1. Änderung des Regionalplans Ruhr - Windenergie - Stellungnahme der Stadt Oberhausen

14 Stellungnahme der Stadt Oberhausen

15 Bezug: 1. Beteiligung zur 1. Änderung des Regionalplans Ruhr / ab: 03.03.2025

Erläuterungskarte 23

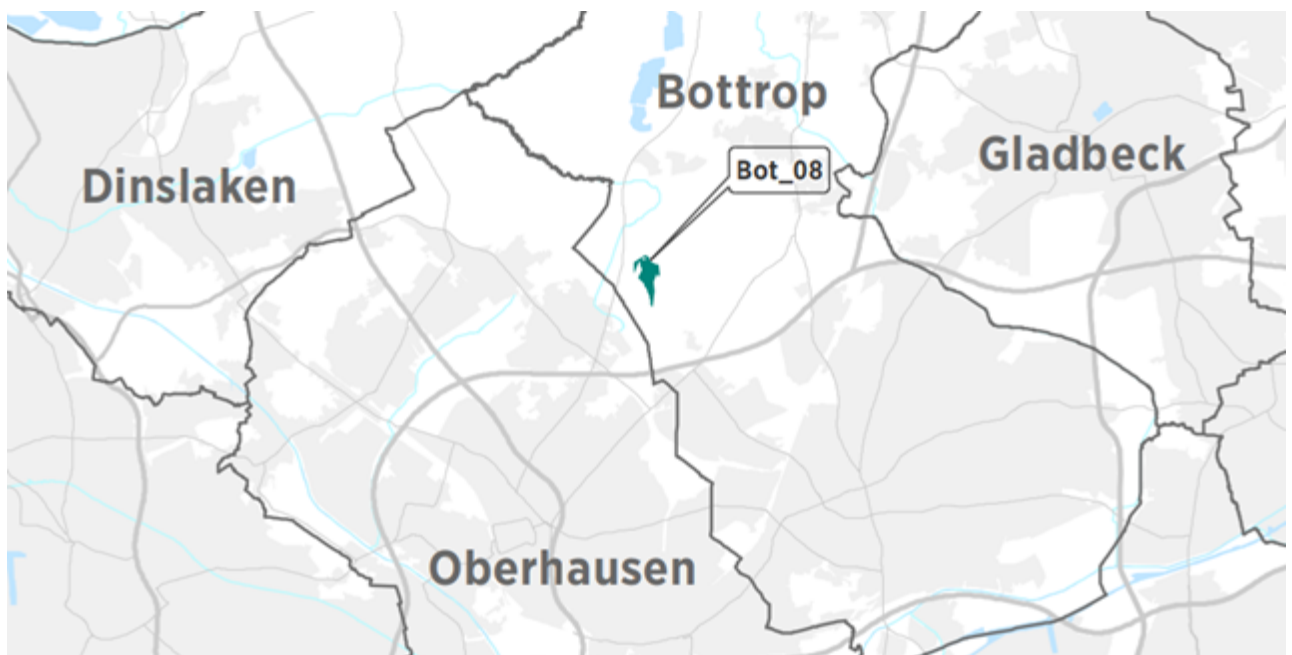
Planentscheidungen berücksichtigt werden. In diesem Kontext wendet sich die Stadt Oberhausen gegen die Ausweisung einer Windenergiebedarfsfläche auf der Halde Haniel (BOT 08). Die Stadt Oberhausen ist durch die Ausweisung in ihrem Belangen betroffen; ein Großteil der südwestlichen Flanke des Haldenkörpers liegt auf Oberhausener Stadtgebiet. Die Halde selber stellt ein wesentliches Element der Freizeit- und Naherholungsfunktion zwischen den Städten Bottrop und Oberhausen dar und ist bedeutend für das zusammenhängende Landschaftsbild der Städte Bottrop und Oberhausen.

Einschränkungen der Naherholungsfunktion: Die Halde Haniel ist im dicht besiedelten Kernraum des Ruhrgebietes eine für die Stadt Oberhausen wesentliche Fläche der naturnahen Naherholung und für die landschaftsorientierte Verbringung der Freizeit. Die Stadt Oberhausen besitzt bereits jetzt einen unterdurchschnittlichen Anteil an Frei- und Waldflächen; jeder weiteren Nutzungsintensivierung im Außenbereich muss daher entschieden entgegengewirkt werden. Hierauf verweist auch § 4 Abs. 1 Nr. 3 RVRG, der für den RVR die Pflichtaufgabe der „Sicherung und Weiterentwicklung von Grün-, Wasser-, Wald- und sonstigen von der Bebauung freizuhaltenen Flächen mit überörtlicher Bedeutung für die Erholung und zur Erhaltung eines ausgewogenen Naturhaushaltes (Verbandsgrünflächen)“ vorsieht. Die Fortschreibung der Verbandsgrünflächen befindet sich derzeit durch den RVR in Bearbeitung. Gleichzeitig wird durch den RVR aktuell ein Konzept zur Nutzung der Halden für die erneuerbaren Energien, den Tourismus und die Freizeit erarbeitet. Aus Sicht der Stadt Oberhausen wird das Haldenkonzept die Qualität eines Masterplans im Sinne des § 4 Abs. 1 Nr. 1 RVRG besitzen und ist dementsprechend ebenfalls Pflichtaufgabe des RVR. Im Bestand sind im Bereich und auf der Halde Haniel bereits Nutzungen aus dem Bereich der Erholung und der Freizeit vorhanden. Insbesondere wird auf das Amphitheater auf dem Tableau der Halde hingewiesen, welches durch die Errichtung von Windenergieanlagen in direkter Nähe umfangreich eingeschränkt werden wird. Die Stadt Oberhausen sieht in der Festlegung des Windenergiebereiches BOT 08 einen Zielkonflikt mit den zuvor aufgeführten Pflichtaufgaben, der nicht abschließend behandelt ist. Auch wenn dem Ausbau der erneuerbaren Energien nach § 2 EEG ein überragendes öffentliches Interesse testiert wird, verweist der § 2 EEG auch darauf, dass der Vorrang in der Abwägung nur bis zum Erreichen der Treibhausneutralität gegeben ist. Die Lebensdauer der möglichen Windenergieanlagen geht über diesen Betrachtungsraum hinaus. Ob die Festlegung des Windenergiebereiches BOT 08 daher langfristig notwendig ist, muss in der Abwägung zu den anderen öffentlichen Belangen geklärt und ins Verhältnis gesetzt werden. Die Stadt Oberhausen sieht auf Grund der sehr geringen Fläche des Windenergiebereiches gegenüber den ebenfalls über den Art 20a des GG gedeckten Erhalts der natürlichen Lebensgrundlagen im Sinne eines freien und ungestörten Zugangs zu Natur und Naherholung in Verbindung mit den anderen Pflichtaufgaben des RVR ein Defizit in der Planbegründung.

Einschränkungen des Landschaftsbildes: Die Halde Haniel ist ein von Menschen geschaffenes Landschaftsbild und dokumentiert in hohem Maß die Geschichte des Ruhrgebietes und der Kohleindustrie. Die Halde Haniel erhebt sich über die umgebene Fläche und bildet mit ihr einen großen Landschaftsraum. In direktem Umfeld der Halde befinden sich auf Oberhausener Stadtgebiet im Landschaftsplan der Stadt festgesetzte Gebiete, die für den Erhalt der Landschaft vorgesehen sind. Eine Nutzung der Halde in Teilen für die Windenergie verändert das Landschaftsbild nachhaltig und beeinträchtigt die geplante Entwicklung des Landschaftsraums in Oberhausen. Für die Stadt Oberhausen ist aufgrund der starken anthropogenen Veränderungen durch die Montanindustrie der Schutz des

Landschaftsbildes notwendig, um auch zukünftigen Generationen Identifikation mit ihrer Heimat zu bieten und das Wissen um die Entwicklung des Ruhrgebietes ablesbar zu halten. Die wenigen unverbauten Teile der Landschaft sind als Ausgleich zu erhalten. In diesem Zusammenhang sieht die Stadt Oberhausen einen nicht abschließend bewerteten Zielkonflikt im Regionalplan Ruhr, der einerseits den erneuerbaren Energien Fläche bieten soll, der andererseits nach § 6 des LNatSchG NRW auch Landschaftsrahmenplan und damit eine dem Landschaftsplan übergeordnete Ebene ist. Warum die Festlegungen der Halde Haniel im geltenden Regionalplan Ruhr als AFAB und Wald mit den Überlagerungen BFLE und Regionaler Grünzug zur Festlegung als Windenergiebereich insbesondere in Hinblick auf die untergeordnete Größe des geplanten Windenergiebereiches zurücktreten müssen, ist aus Sicht der Stadt Oberhausen nicht nachvollziehbar dargestellt. Die Stadt Oberhausen sieht hier einen Zielkonflikt zu Ziel 2.2-1 „Regionale Grünzüge sichern und entwickeln“ und Ziel 2.2-5 „Regionale Grünzüge aufwerten“ des geltenden Regionalplan Ruhr. In den der 1. Änderung des Regionalplan Ruhr zugrundeliegenden Berechnungen zur Flächenverfügbarkeit für die Festlegung von Windenergiebereichen sind mehr Flächen gefunden worden als zur Umsetzung des WindBG im Geltungsbereich des Regionalplan Ruhr notwendig sind. Entsprechend besteht aus Sicht der Stadt Oberhausen keine Notwendigkeit der Überplanung der Halde Haniel als bestehenden Landschaftsraum.
